TRANSPORDIAMET

Meie 05.05.2026 nr 7.2-2/26/6137-2

**Seisukohtade väljastamine Valma külas
Akre kinnistu detailplaneeringu
koostamiseks ja KSH algamata jätmisele**

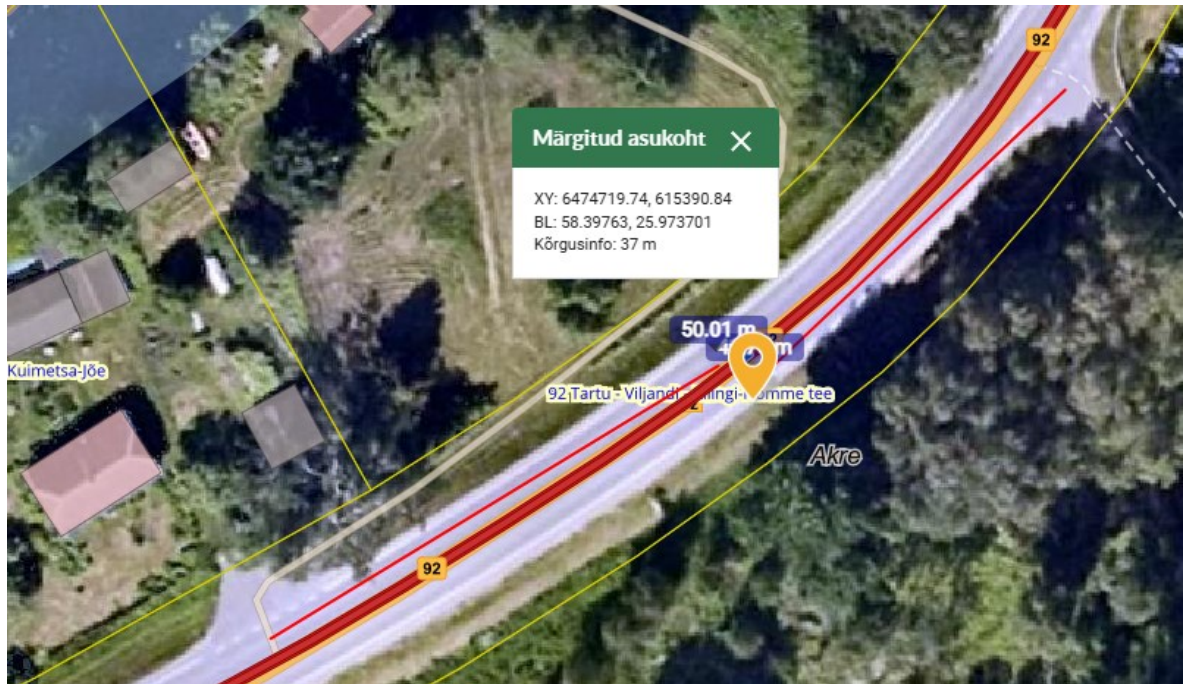
Planeeringu eesmärgiks on määrata ehitusõigus sadama funktsiooniga hoonete ja äri funktsiooniga hoonete ning parklate, slipi, ujuvkai jms rajamiseks. Samuti tehakse planeeringuga ettepanek Tānassilma jõe olemasoleva akvatooriumi süvendamiseks, et võimaldada suure süvisega purjelaevadel ja paatidel püsikaidele silduda ning kavandatakse vee- ja kanalisatsioonilahendus selliselt, et võimalusel saab kinnistul asuva vee- ja kanalisatsiooni ühendada Oiu-Võitõöstuse kinnistuga Tānassilma jõe alt läbivate trasside kaudu. Taotlusele lisatud KSH eelhinnangu (väljavõte all) kohaselt soovitakse riigiteelt mahasõidu asukohta muuta – praegu km 48,538, kavandatav km 48,630.

Planeeritav ala külgneb riigi põhimaanteeaga nr 92 Tartu – Viljandi – Kilingi-Nõmme tee km 48,463-48,699. Riigitee keskmine ööpäevane liiklussagedus on 3598 autot.

1. Juurdepääsu kavandamisel KSH eelhindangu joonisel 1.5. toodud asukohta, riigitee km 48,630 ei ole tagatud normide kohane ristmike vähim vahekaugus. Küll aga on võimalik olemasoleva mahasõidu asukohta muuta nii, et tekiks nihutatud harudega ristmik Kuimetsa-Jõe kinnistu ristumiskohaga. Normide kohaselt on nihutatud harudega ristmiku puhul liituvate teede telgede vähim kaugus 50 meetrit, st et olemasoleva ristmiku asukohta võib nihutada kuni 40 m Viljandi poole (ca km 48,578, näidatud Maa- ja Ruumiameti kaardi väljavõttel). Täiendavaid riigitee ristumiskohti mitte planeerida.
